LIETUVOS ARCHITEKTŲ RŪMŲ
VILNIAUS REGIONINĖS ARCHITEKTŪROS TARYBOS
IŠVADA

2022 m. gegužės 25 d. prie Lietuvos architektų rūmų veikianti Vilniaus regioninė architektūros taryba svarstė UAB „Vingio turtas“ prašymą dėl **Prekybos paskirties pastato Geležinio Vilko g. 2, Vilniuje, statybos projektinių pasiūlymų** (toliau – Projektas):

ATSAKYMAI Į 2022-05-25 VILNIAUS REGIONINĖS TARYBOS IŠVADĄ 2022 06 22

PREKYBOS PASKIRTIES (7.3) PASTATO
GELEŽINIO VILKO G.2, VILNIUJE STATYBOS PROJEKTAS

KINO IR KONCERTŲ TŪRIAI KAMPUOSE

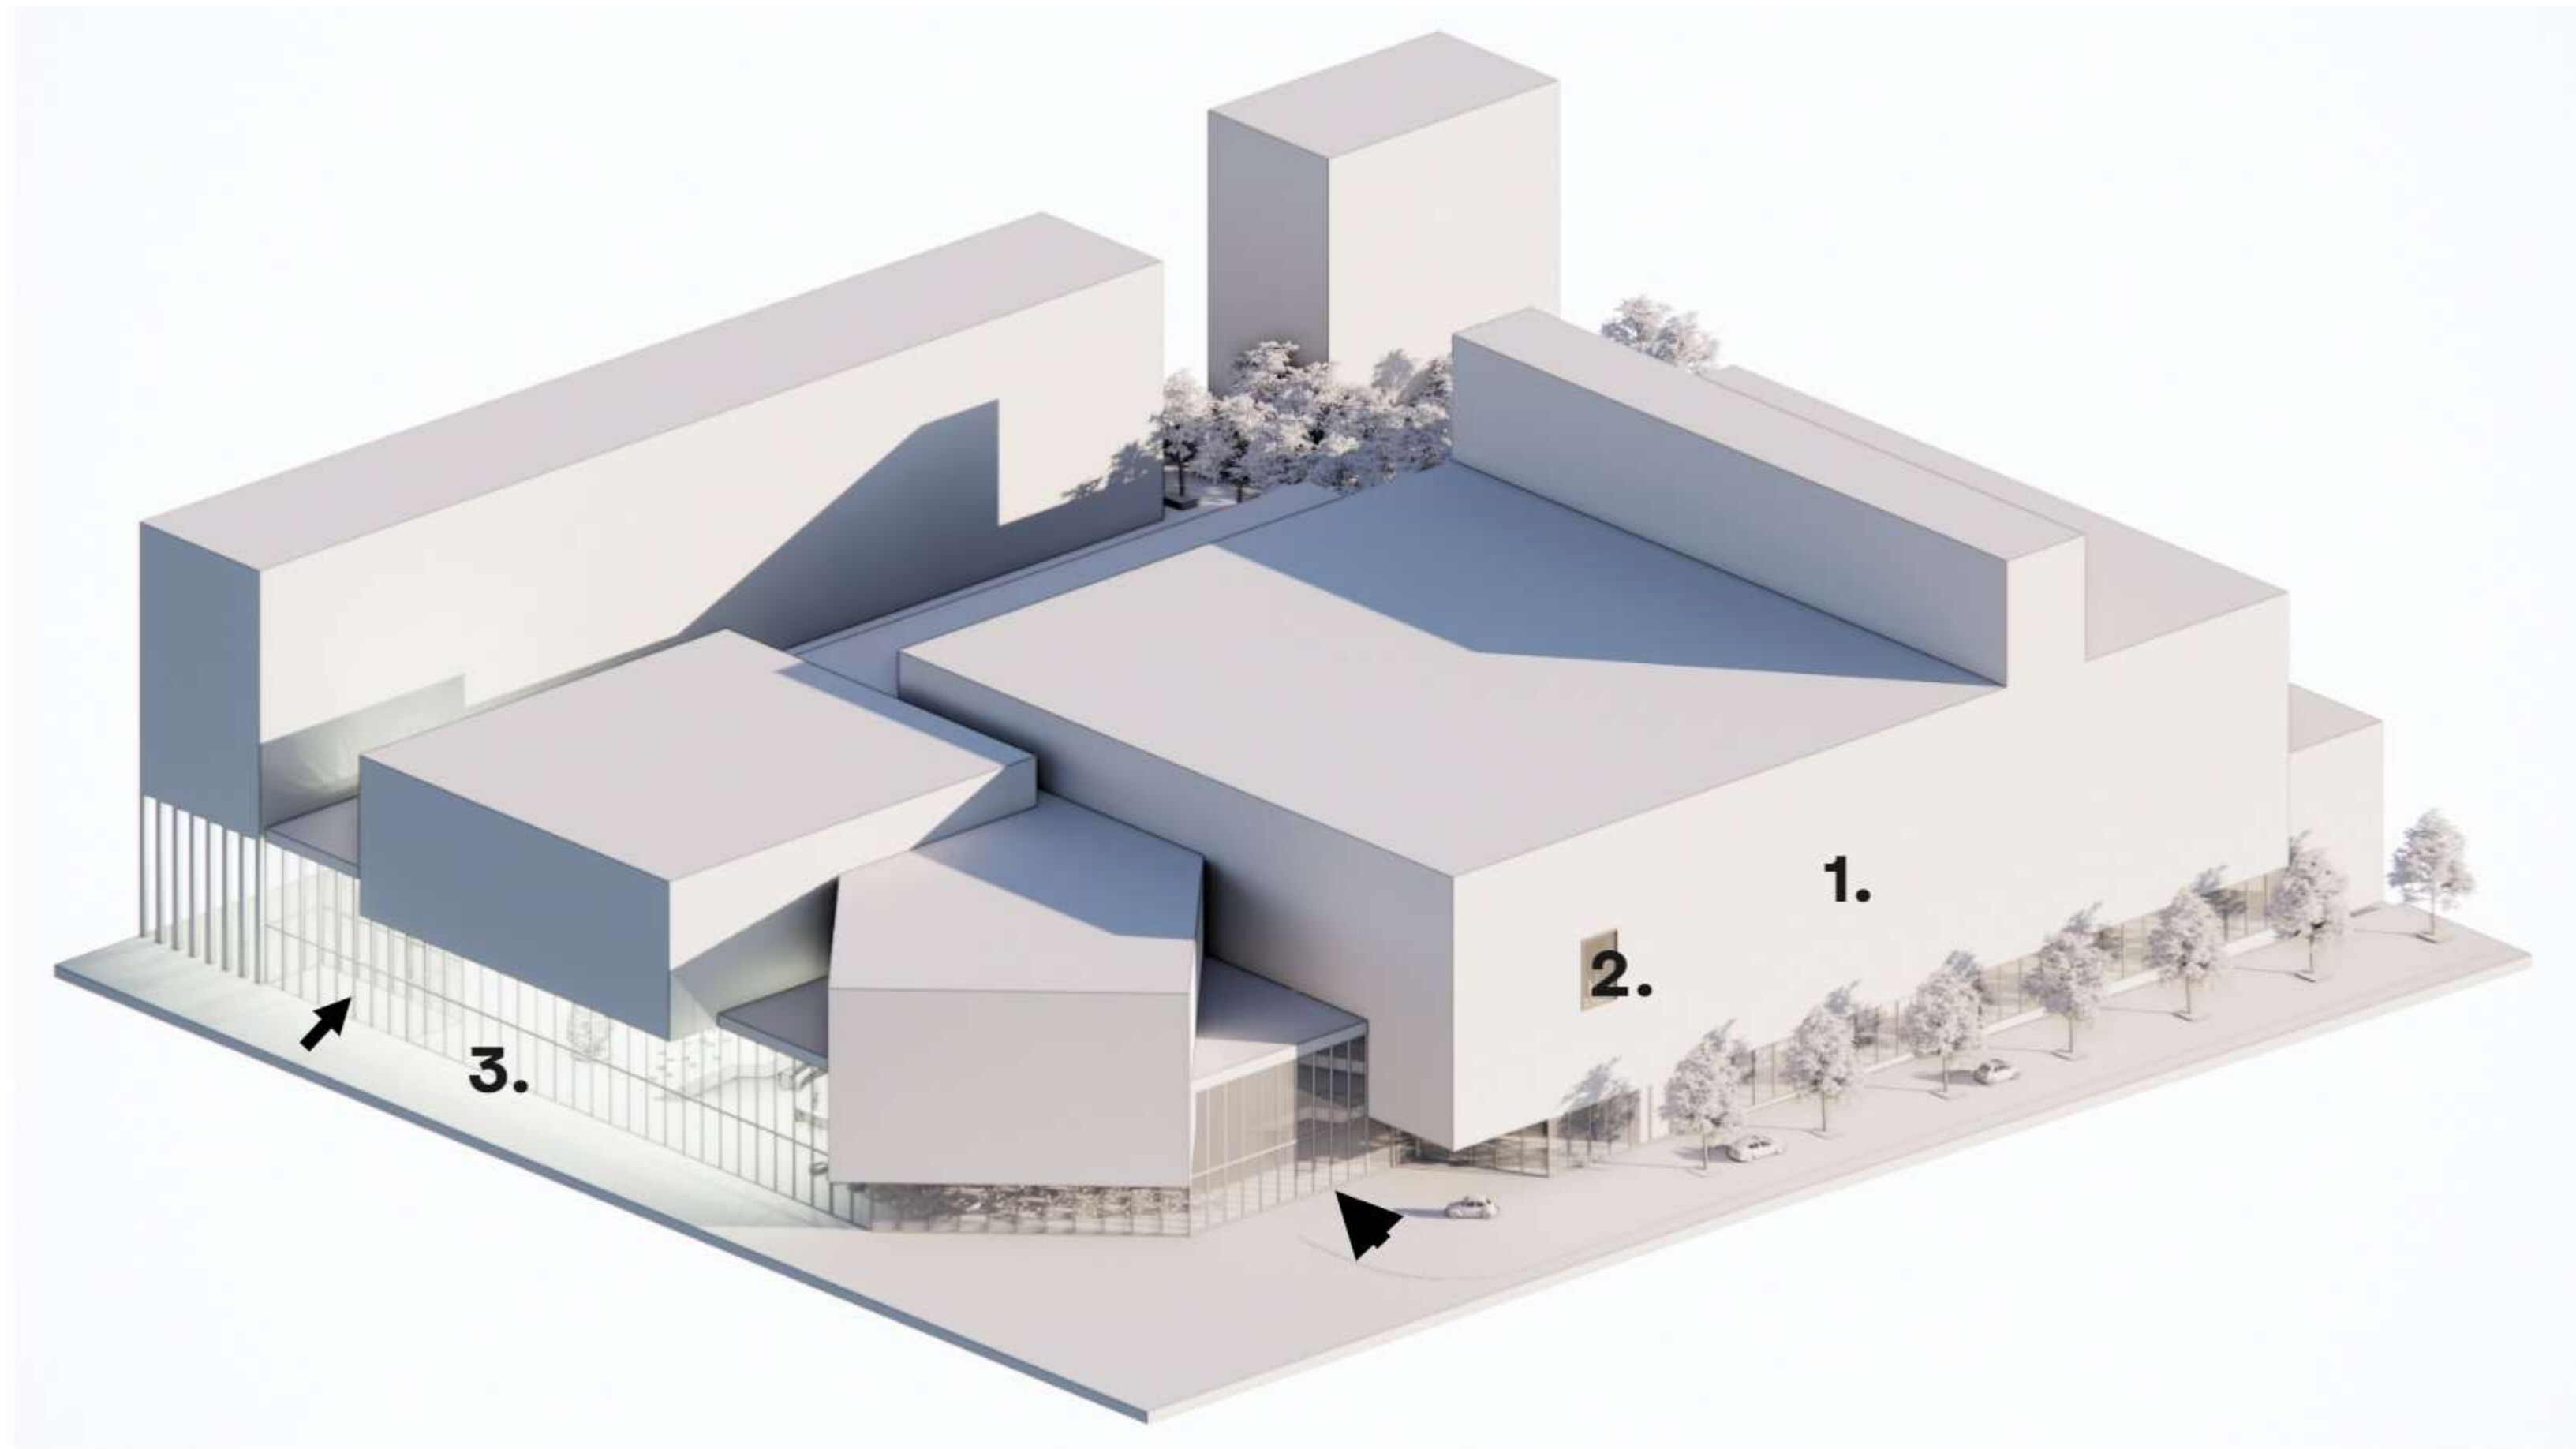
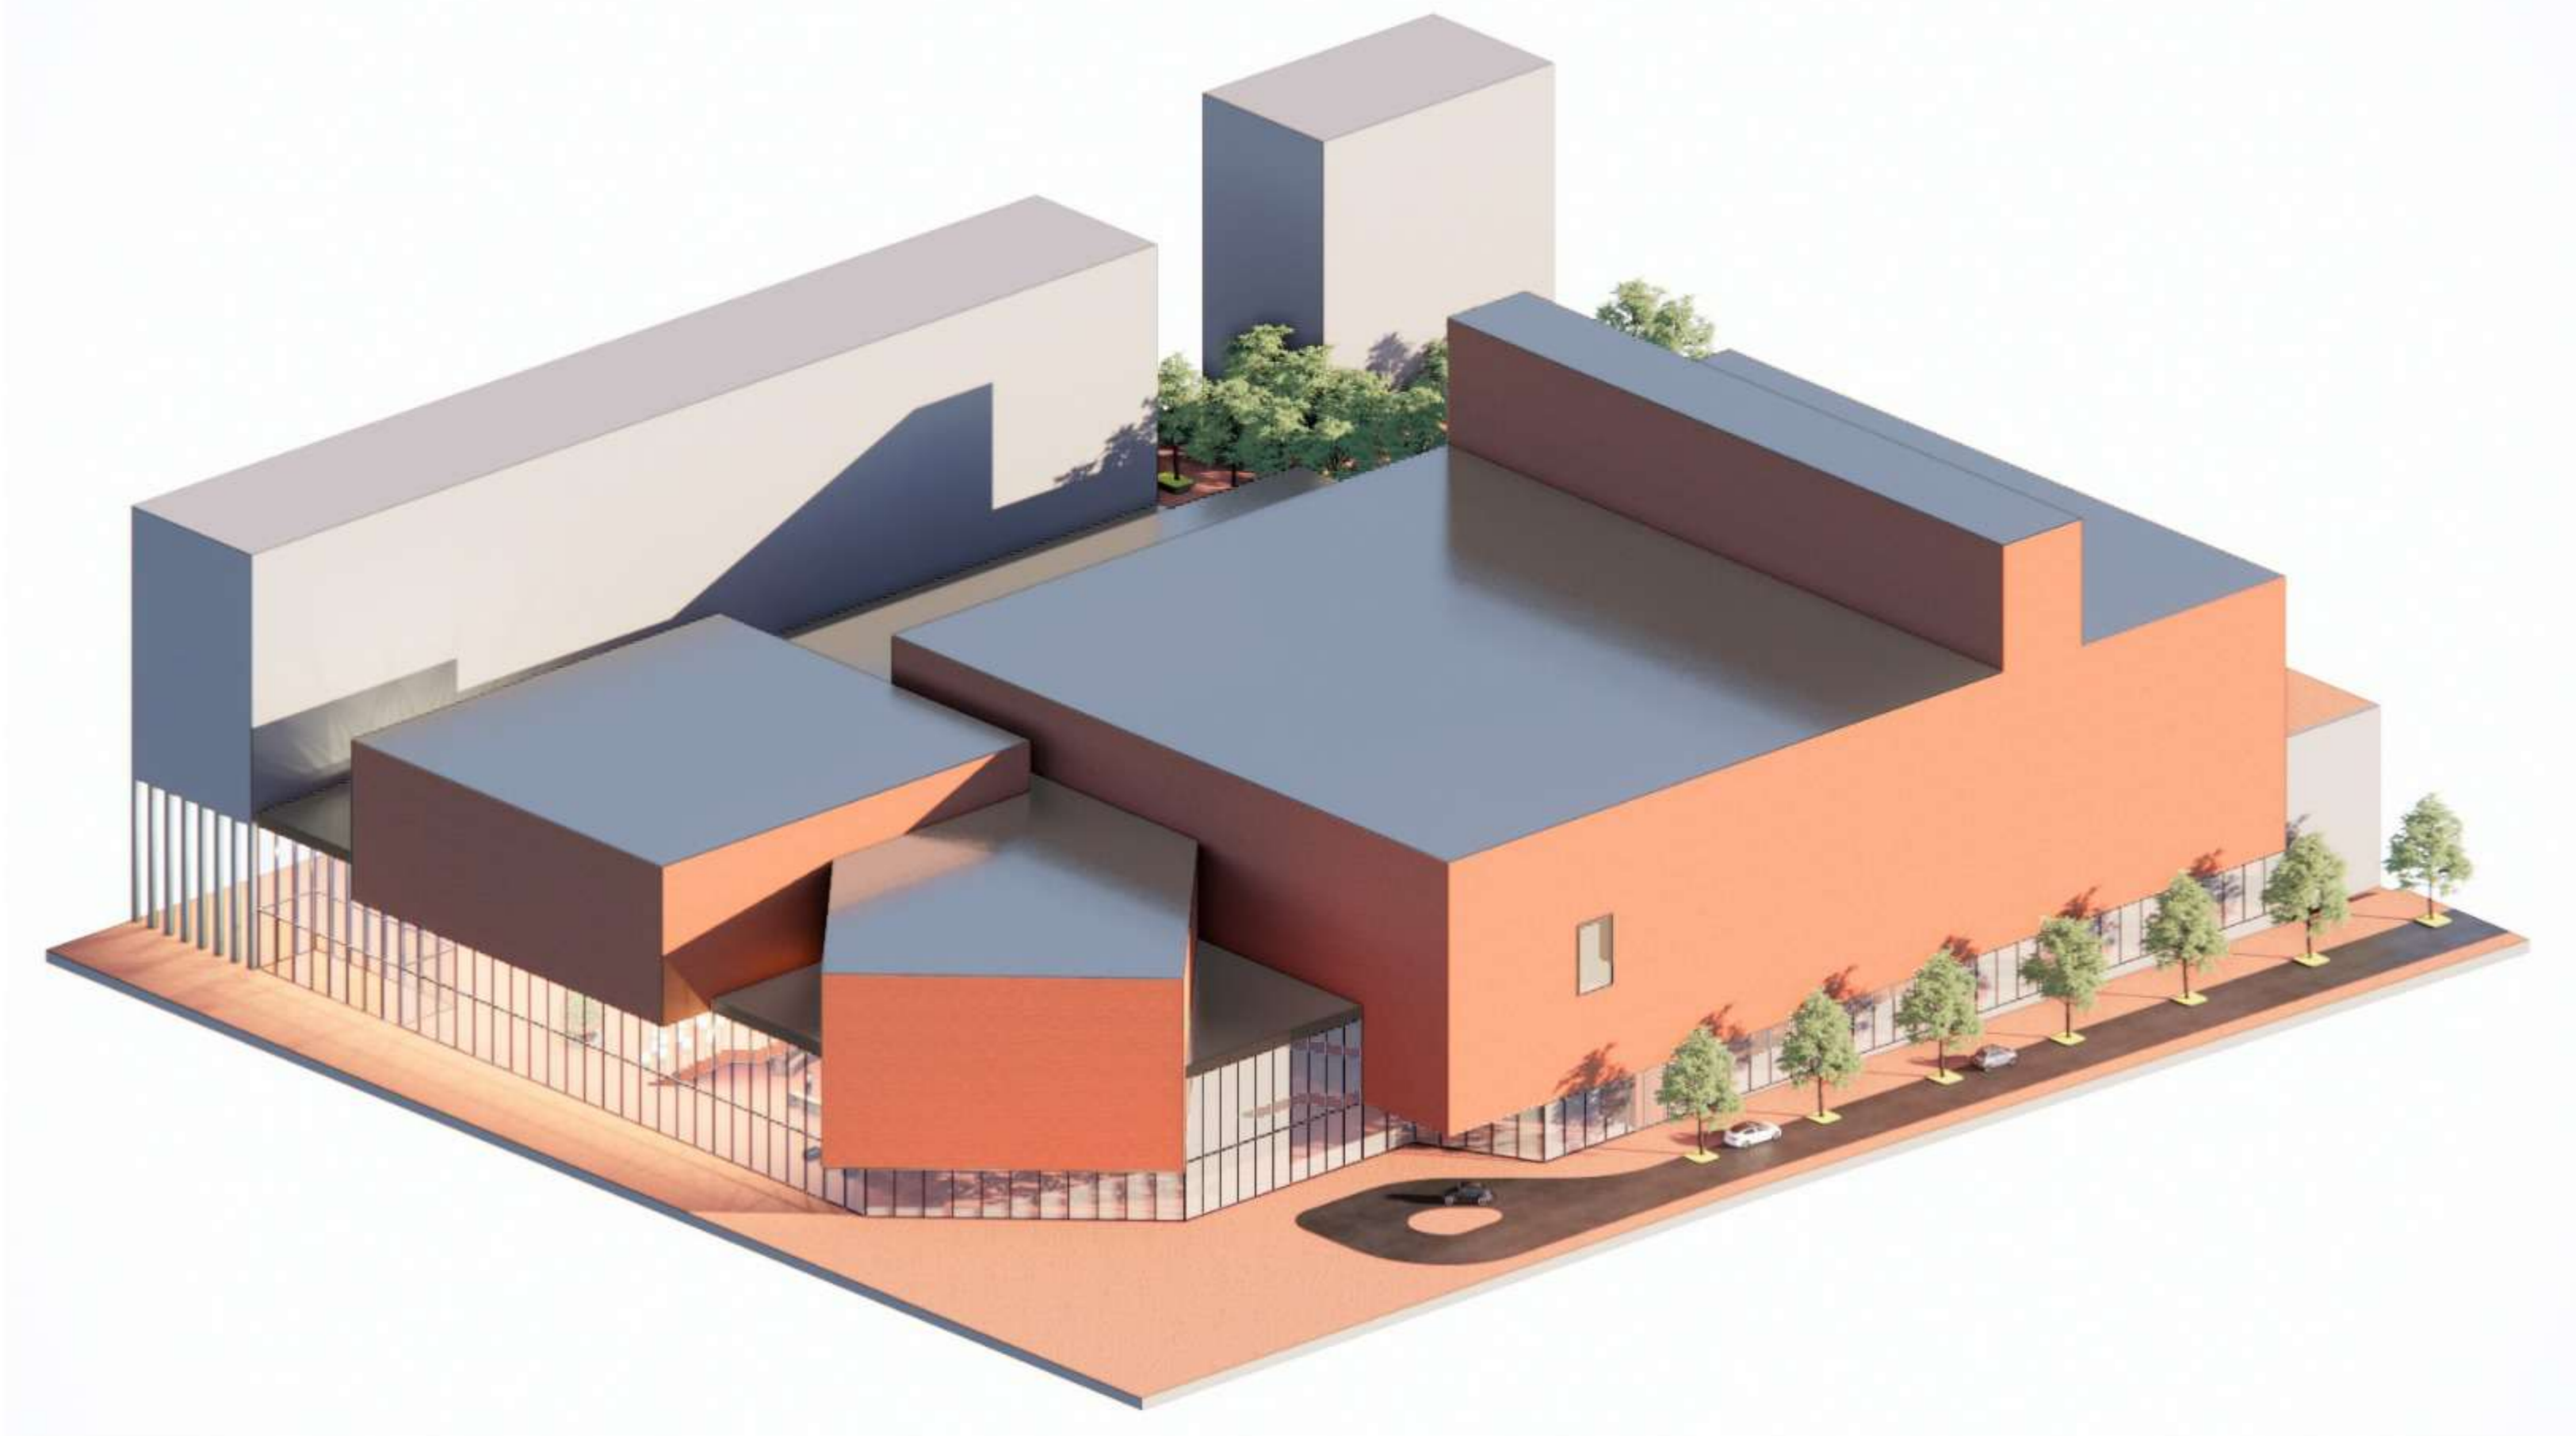
2. Teigiamai vertinamas komplekso kampų akcentavimas ar išryškinimas, tačiau rekomenduojama paieškoti tinkamesnės bei labiau derančios kampinių tūrių architektūrinės išraiškos. Pasitikrinti komplekse siūlomo dydžio konferencijų ir koncerto salių integralumą į bendrą miesto audinį.

IŠDAVĖ	NUMERIS	TARYBOS REKOMENDACIJA	ATSAKYMAS
LIETUVOS ARCHITEKTŲ RŪMŲ VILNIAUS REGIONINĖS ARCHITEKTŪROS TARYBOS IŠVADA DATA: 2022-05-25	1	Pagrįsti transporto patekimo į teritoriją ir judėjimo sprendinius išsamia analize ir skaičiavimais, taip pat atsižvelgiant į aplinkinių teritorijų įtaką bei transporto poreikius. Modeliuojant transporto judėjimą, kompleksiskai vertinti visas numatomas transporto rūšis (automobilių, krovinio, viešojo, dviračių) ir būsimus jų srautus (pakartojama 2021-11-24 Tarybos posėdžio rekomendacija).	Pastaba priimta. Pridėti skaičiavimai ir analizės. Žr.: aiškinamojo rašto 47psl. (Transporto srautai), 49psl. (Susisiekimas automobiliais), 53psl. (Susisiekimas dviračiais), 55psl. (Susisiekimas pėsčiomis), 59psl. (Susisiekimas pėsčiomis nuo viešojo transporto stotelių). Žr.: Pagrindinės bylos priedus 1, 2, 3, 10.
	2	Teigiamai vertinamas komplekso kampų akcentavimas ar išryškinimas, tačiau rekomenduojama paieškoti tinkamesnės bei labiau derančios kampinių tūrių architektūrinės išraiškos. Pasitikrinti komplekse siūlomo dydžio konferencijų ir koncerto salių integralumą į bendrą miesto audinį.	Pastaba priimta. Tūrių kompozicija patikslinta. Žr.: šio dokumento PRIEDĄ NR.1.
